Addenda no 02

Projet :	Travaux de réaménagement du centre de prélèvements
Numéro de dossier :	AO-22-046
Date d'émission :	25 Janvier 2023
Numéros d'addendas	02

ADDENDA No 02**1 DEVIS**1- Section 08 42 43 PORTE COULISSANTE MANUELLE

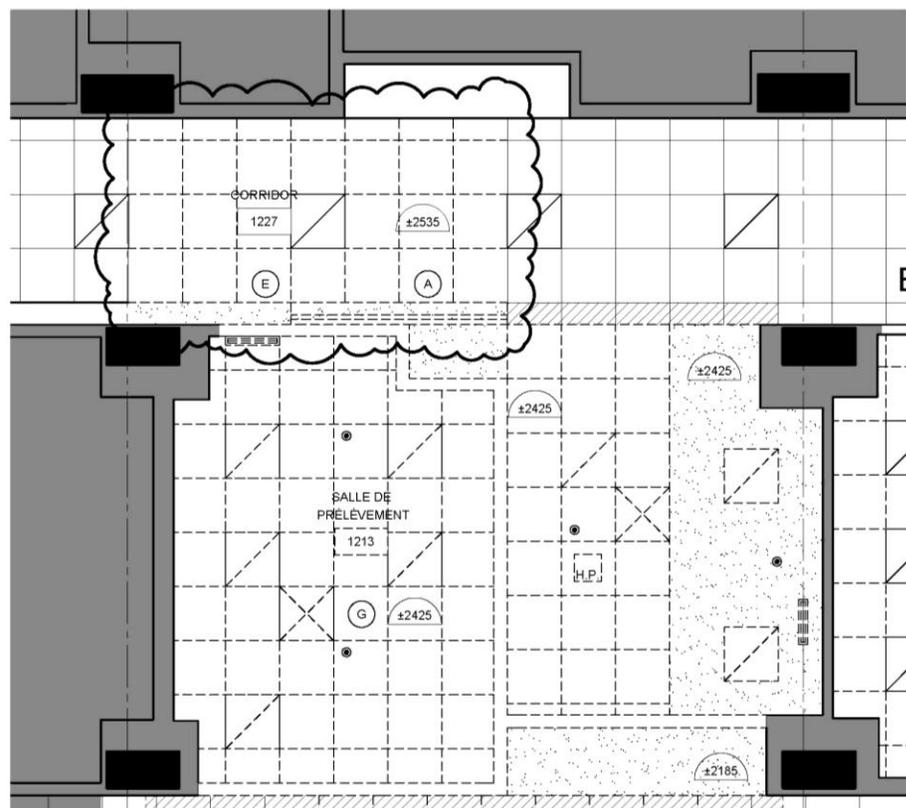
.1 Revoir l'article 1.8.3.b comme suit :

1.8.3 Système de porte coulissante simple pour USI/ICU, monté en surface

- a. Opération : Fonctionnement manuel.
- b. Configuration : Système de porte coulissante simple **avec panneau latéral**
- c. Fonction d'ouverture en battant : Panneau coulissant uniquement
- d. Tête encastrée et assemblée entre les jambages

2- A-102 PLAN DE DÉMOLITION DES PLAFONDS

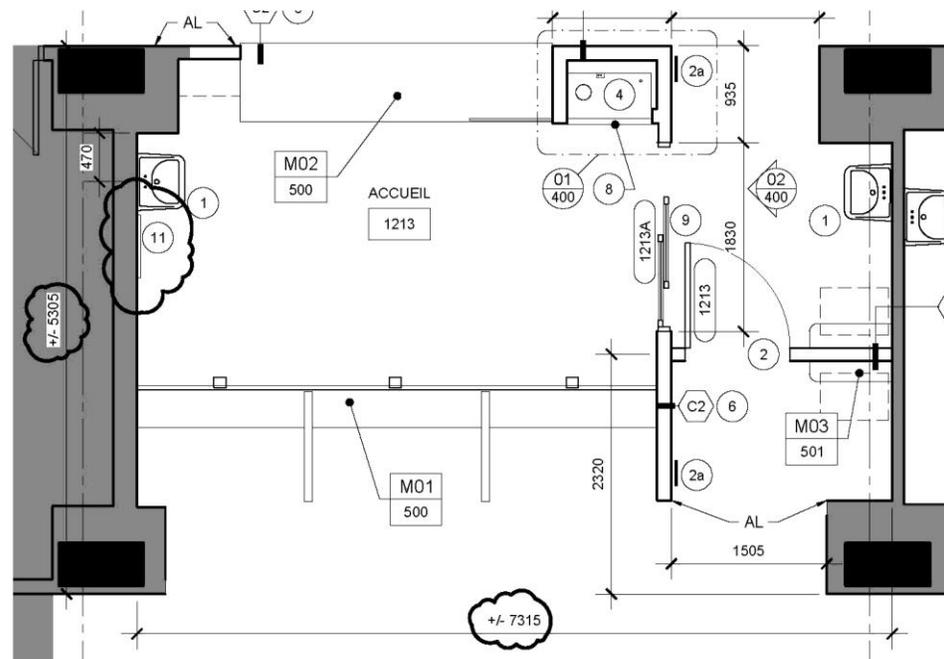
.1 Prévoir la démolition du plafond dans le corridor 1227 en continuité de la retombée de gypse démolie. Voir dessin ci-dessous

5- A-105- PLANS DES PLAFONDS RÉFLÉCHIS

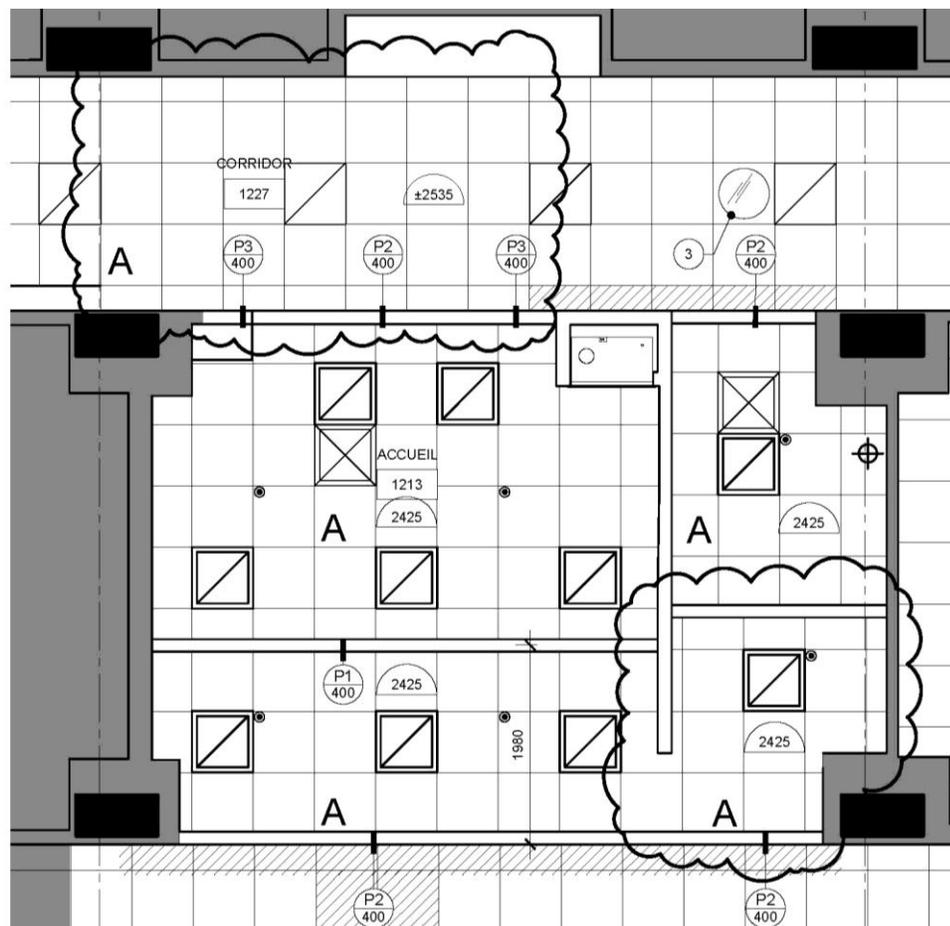
- .1 Modifier le plafond au niveau du corridor secondaire comme au dessin ci-joint
- .2 Reprendre le plafond dans le corridor 1227 sur toute la largeur pour compléter les tuiles manquantes suite à la démolition du gypse.

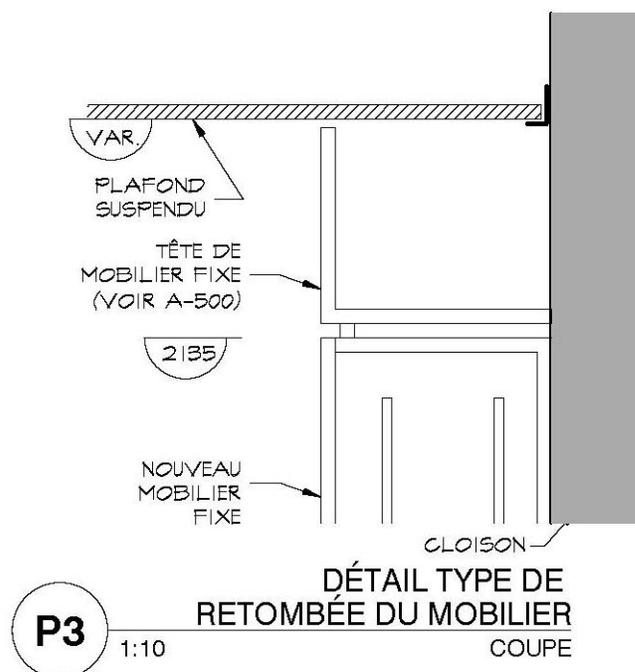
- .2 Revoir le détail de plafond P3 comme suit :

7- A-500- MOBILIER TYPE ET ÉLÉVATIONS DU MOBILIER

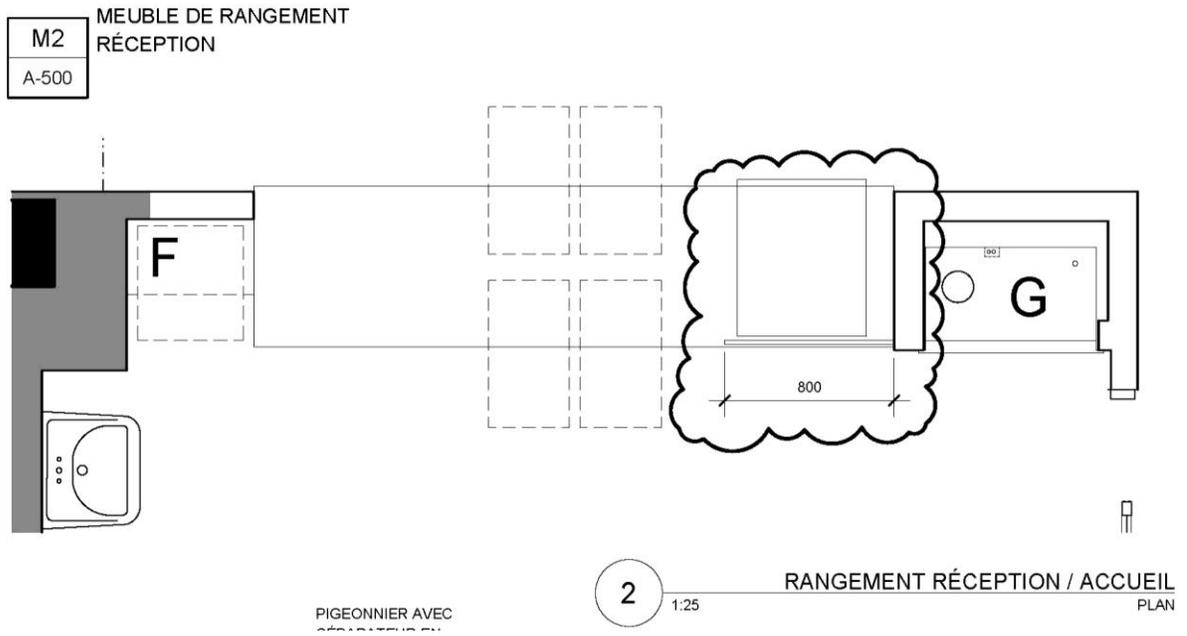
- .1 Modifier la vue en plan 2 du mobilier comme suit en élargissant le panneau de finition :

2c RANGEMENT
1:25 COUPE

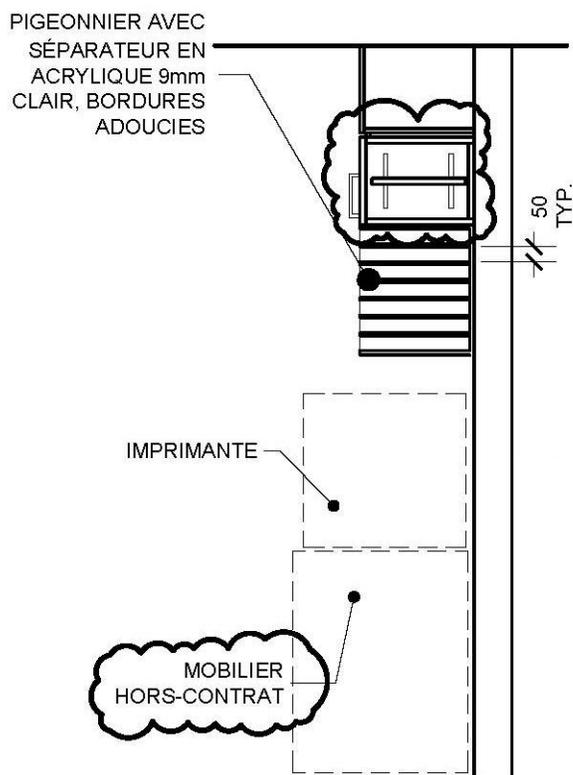
.2 Revoir la coupe 2c du mobilier comme suit.
